ENQUETE PUBLIQUE

Relative à la modification N°4 du Plan Local d'Urbanisme

Rapport de l'enquête publique relative à la modification N° 6 du Plan Local d'Urbanisme de la commune de La Roquette sur Siagnet
Enquête publique du 1^{er} octobre au 3 novembre 2025

Bruno COMBIER, commissaire-enquêteur

Figure 2: OAP du secteur Saint-Jean - Source : Évaluation environnementale

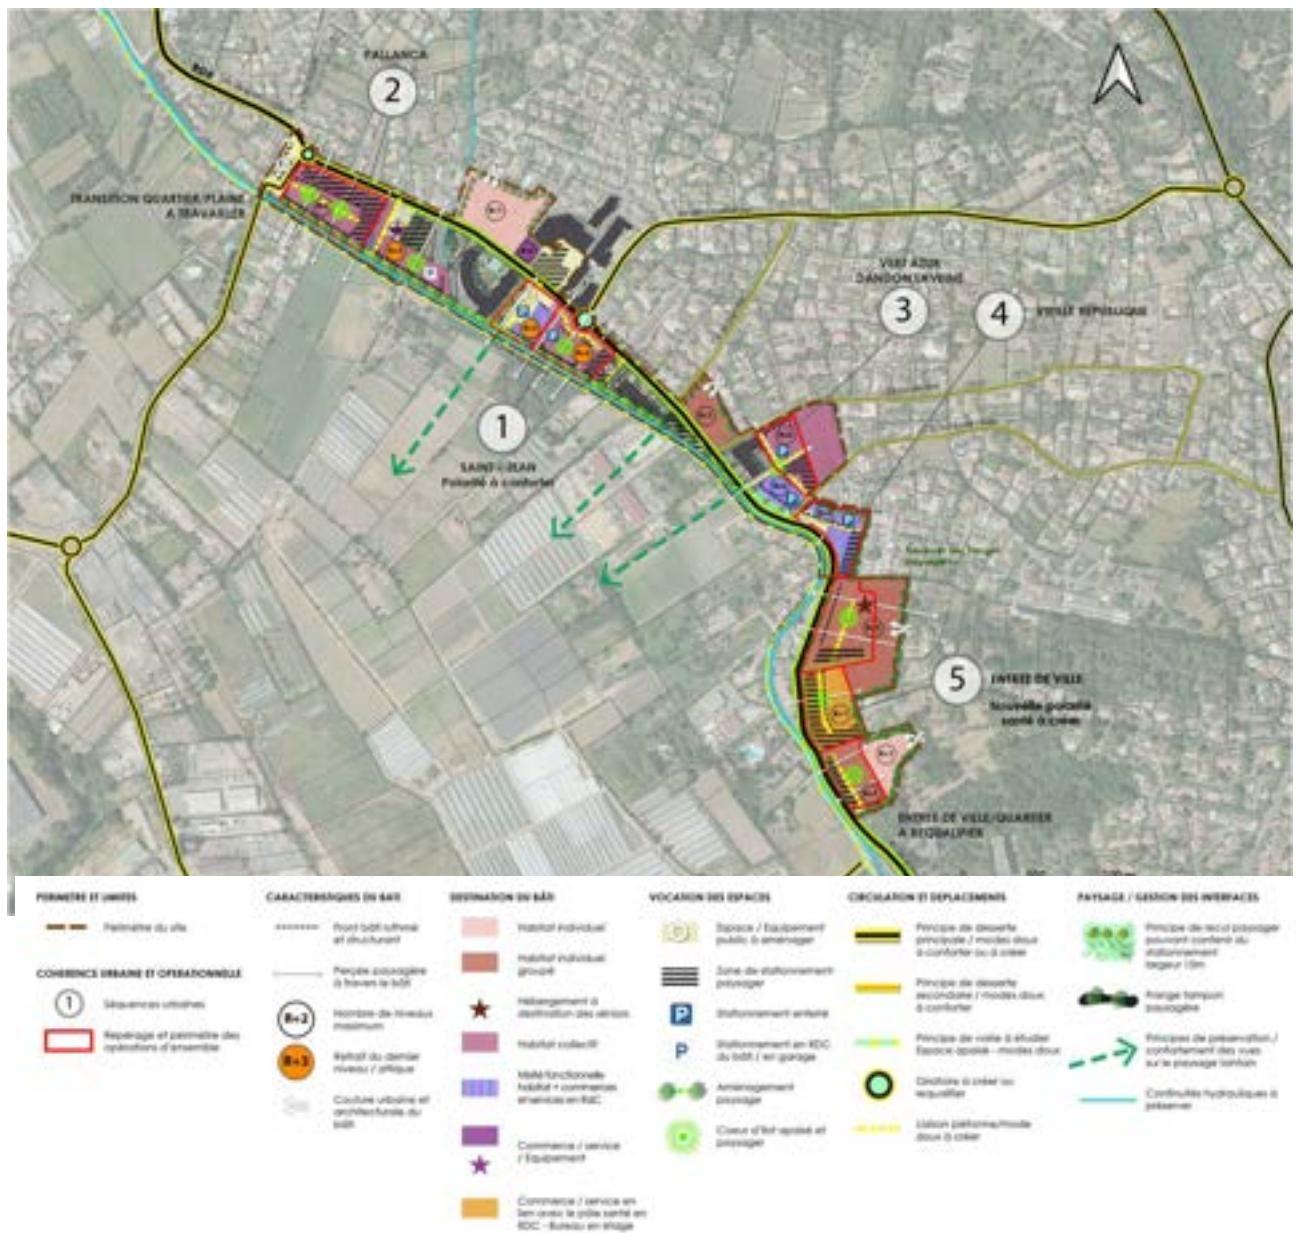
Le dossier indique que la modification n°4 du PLU de la commune aura une incidence sur la ressource : « *L'aménagement de l'OAP entraînera la création de nouveaux logements, ce qui impliquera une augmentation des besoins en ressources, notamment en eau potable et en assainissement. Cette évolution risque d'accentuer la pression sur les réseaux existants, tant en termes de capacité que de qualité de service. Il conviendra donc d'anticiper ces besoins en adaptant les infrastructures en conséquence, afin de garantir la durabilité des approvisionnements et de préserver la ressource en eau, particulièrement en contexte de changement climatique et de tension hydrique.*

Le dossier n'évalue pas de façon quantitative la disponibilité de la ressource, ni l'incidence de la modification n°4 du PLU sur celle-ci. Or les bassins versants du Loup et de La Siagne ont fait l'objet, en 2023 et 2024 d'arrêtés préfectoraux relatifs à une situation de sécheresse. La MRAe estime la croissance démographique liée à l'OAP Saint-Jean à environ 1 000 nouveaux habitants¹. Bien que le PADD définit la bonne adéquation entre la ressource et le développement urbain comme un enjeu fort, le dossier de modification du PLU ne justifie pas de cette adéquation.

Quelques mesures sont proposées pour limiter les nuisances tel que le recul des constructions de 10 m par rapport à la RD9 mais aucune analyse des niveaux sonores existants ni des expositions n'est présentée. Le dossier n'évalue donc pas les incidences de la modification n°4 du PLU sur ces deux thématiques.

La MRAe recommande de compléter l'état initial par une estimation de la qualité de l'air et du bruit le long de la route départementale 9,d'analyser les incidences de la modification n°4 du PLU sur les nuisances sonores et la pollution atmosphérique, et de prévoir le cas échéant des mesures adaptées.

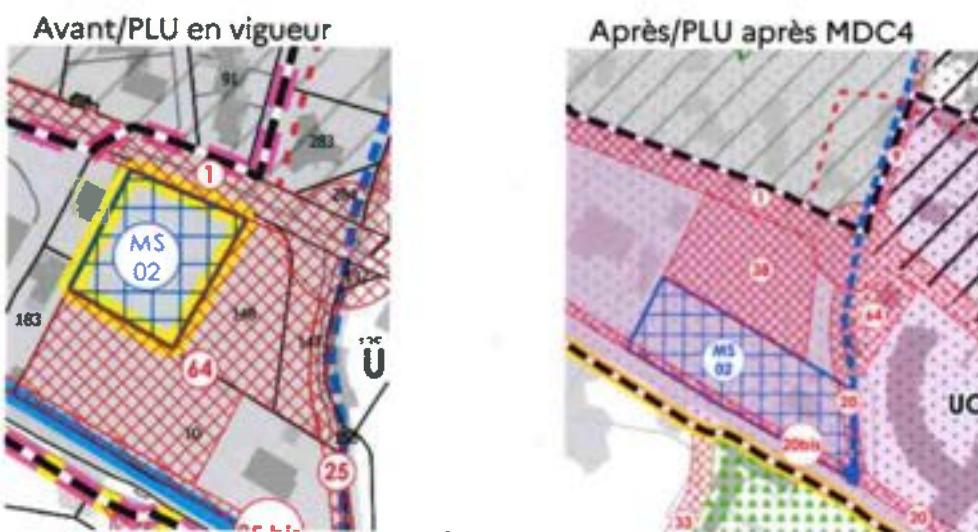
Le règlement de la zone UO, créée à l'occasion de la présente procédure, renvoie au contenu de l'OAP qui vaut règlement. Les destinations et sous destinations autorisées doivent donc être clairement définies au sein de l'OAP, par séquence.

- ➔ Il convient de compléter la notice de présentation et l'OAP par un tableau permettant d'identifier clairement les destinations et sous-destinations autorisées par séquence.

La description de certaines séquences évoque des îlots, qui ne figurent pas au schéma d'aménagement. Or, ce dernier présente notamment pour certains îlots des objectifs de production de logements. A titre d'exemple, pour la séquence urbaine 1 dite Saint-Jean, il est, en effet, indiqué ce qui suit : « Ce projet prévoit le développement d'environ 128 logements, dont 34 logements maximum dans l'îlot B (cf. schéma de l'Orientation d'Aménagement et de Développement) et 54 logements maximum dans l'îlot C (cf. schéma de l'Orientation d'Aménagement et de Développement). »

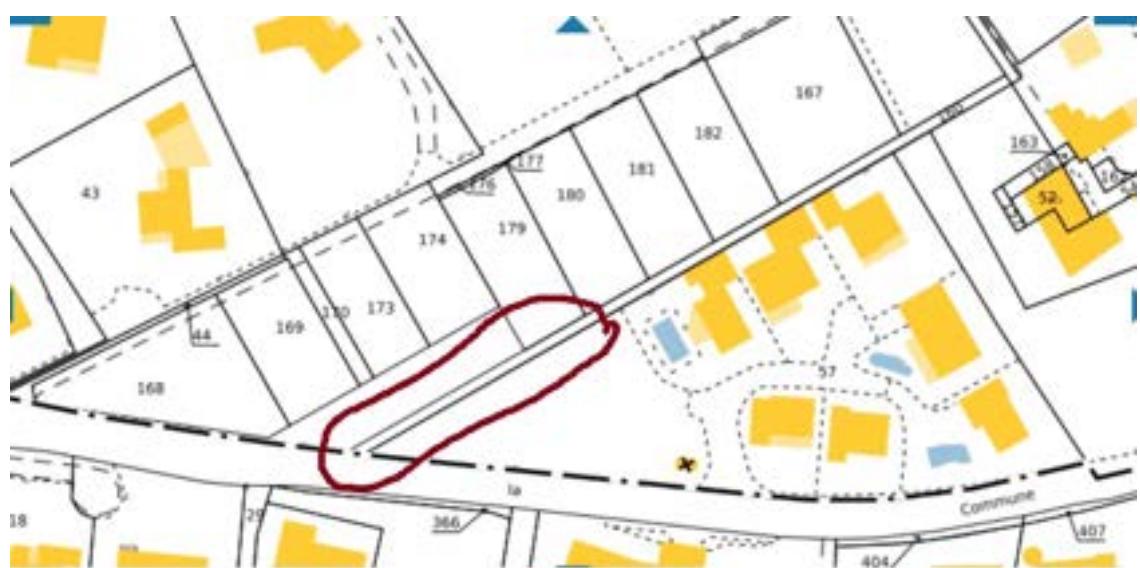
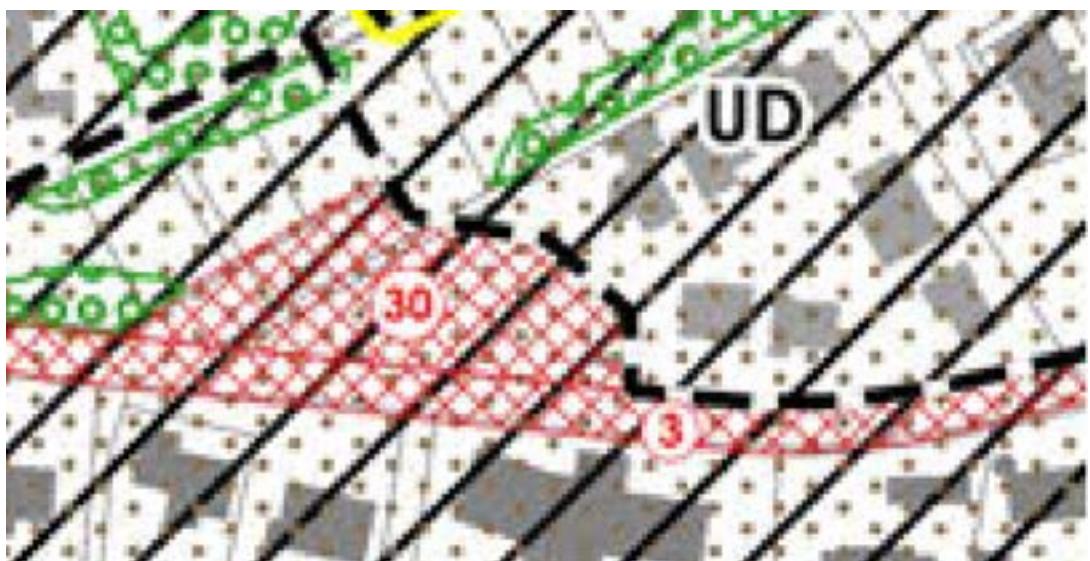
Objet : signalement d'une erreur dans le plan de zonage – modification n°4 du PLU de la Roquette-sur-Siagne

J'ai fait remarquer au service d'urbanisme le problème suivant : sur le plan de zonage qui figure dans la modification numéro 4 du PLU, l'emplacement réservé numéro 30 ne tient pas compte d'une partie de la parcelle 160 qui le sépare en deux.

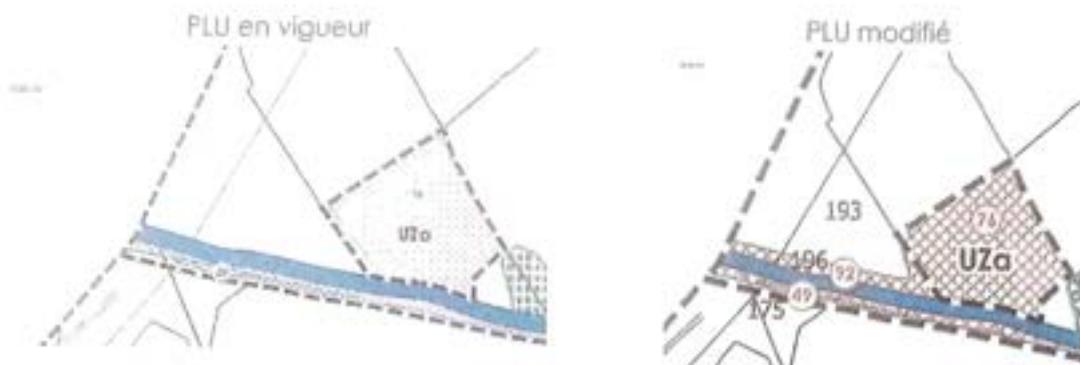
L'emprise ER58 (ex 95) traverse la parcelle AB144 des Prés Carrés, propriété de la SCI NERO MILOS.
La parcelle AB N°144 permet l'accès au Poney Club « Les Ecuries de Veys » Cette société est locataire des parcelles AB 16 et AB 17 propriétés de la SCI Nero Milos.

Nous demandons l'annulation de cette emprise ER 58 (ex 95) car l'activité du Poney Club serait fortement impactée si cette emprise venait à se réaliser.

L'emprise ER58 (ex 95) n'est pas d'utilité publique dans une zone agricole classée A.

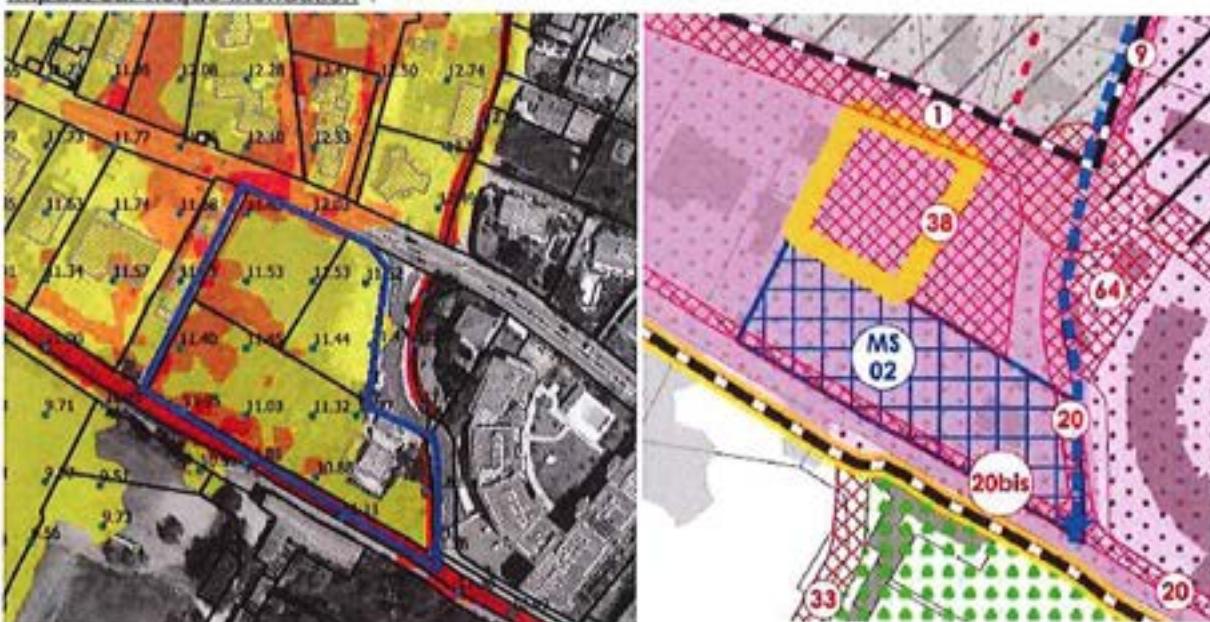
Exemple pour ce secteur SMS 02 & ER 64 qui concerne les pages 39 à 42 :

- Impact visuel** : Suppression d'une prairie avec un secteur boisé le long du canal du Béal (corridor aquatique) par un gros immeuble R+3 avec devant un immense parking avec plus de 280 places => **Impact fort**

- Impact sonore** : Ajout de l'équipement public et de plus de 100 logements (soit environ 200 habitants + des animaux domestiques) avec un défilé de voitures journalier pouvant être > 200 rotations qui vont forcément augmenter le niveau sonore du quartier (sans compter les nouveaux travaux bruyants interminables pour une tel projet) au lieu des quelques chants d'oiseau venant de la zone boisé actuelle => **Impact fort**
